# Projet éolien Des Neiges Secteur Charlevoix

Étude d'impact sur l'environnement  
Volume 9 – Réponses aux questions,  
commentaires et demandes  
d'engagements

Dossier 3211-12-243

Septembre 2025

**Figure 1** Fréquentation historique du caribou forestier dans l'aire de répartition

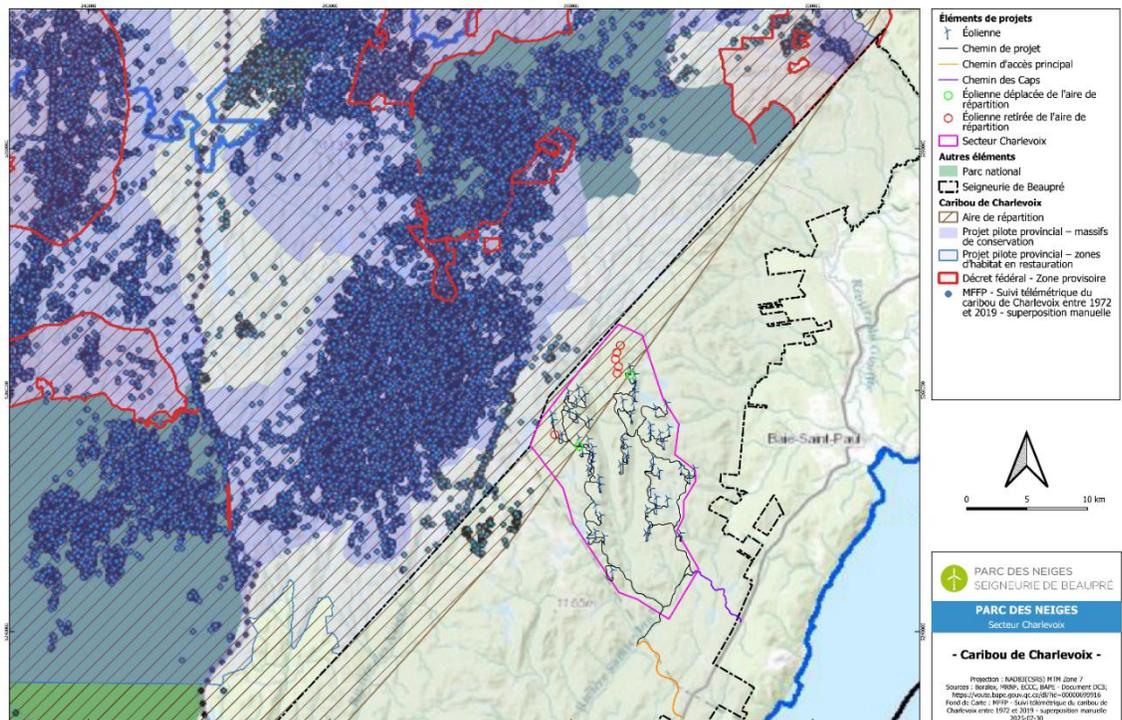
**QC5-4** En réponse à QC4-22, l'initiateur confirmait que la configuration 5 du projet éolien Des Neiges – Secteur Charlevoix prévoyait la mise en place de 10 éoliennes dans l'aire de réparation du Caribou forestier (*Rangifer tarandus caribou*), population de Charlevoix. Ces infrastructures (chemins d'accès, aires d'assemblage, éoliennes, etc.) auraient une empreinte permanente dans l'aire de répartition. L'initiateur précise que ces infrastructures représentent une superficie totale de 67,6 hectares<sup>1</sup>. Les experts du MELCCFP rapportent également que le bruit et le mouvement des pâles d'éoliennes peuvent générer un abandon par le caribou des habitats dans un rayon allant jusqu'à 4 km. En considérant ce rayon d'action, l'évitement de ces secteurs représenterait une perte fonctionnelle pérenne de l'habitat de 96 km<sup>2</sup> ou 9 600 hectares. Le MELCCFP considère que l'aire de répartition constitue la meilleure représentation de l'utilisation du territoire par la population de Charlevoix du Caribou forestier. Au terme d'une analyse multicritère, intégrant à la fois l'utilisation documentée du secteur par les caribous, mais également un indice de qualité de l'habitat pour ceux-ci, le MELCCFP conclut que l'habitat du secteur qui pourrait être impacté par le projet est d'importance pour le Caribou forestier.

**Veillez retirer les éoliennes T-16, T-18, T-19, T-20, T-21, T-22, T-23, T-24, T-25 et T-26 de la configuration finale du projet ainsi que toutes les infrastructures menant à ces éoliennes. Veillez proposer des positions alternatives, à l'extérieur de l'aire de répartition du Caribou forestier, pour ces 10 éoliennes.**

Avant la mise en enclos de la harde de Charlevoix en 2022, le caribou forestier ne semblait d'ailleurs pas fréquenter le secteur d'implantation du projet. Aucune localisation tirée des suivis télémétriques effectués entre 1972 et 2019 ne se trouve sur ce territoire (figure 1). Les efforts d'optimisation ont donc été consacrés à réduire l'impact du projet sur l'habitat du caribou forestier en tenant compte des objectifs de rétablissement des autorités provinciales et fédérales.

De plus, le ministère des Ressources naturelles et de la Faune avait produit en 2012 une carte des zones d'utilisation intensive du caribou de Charlevoix, basées sur les données télémétriques enregistrées entre 2004 et 2009 (MRNF, 2012). Cette analyse avait permis de confirmer que le territoire historiquement fréquenté par le caribou de Charlevoix se concentrait au nord de la Seigneurie de Beaupré et de délimiter une zone de mise bas autour du lac des Neiges.
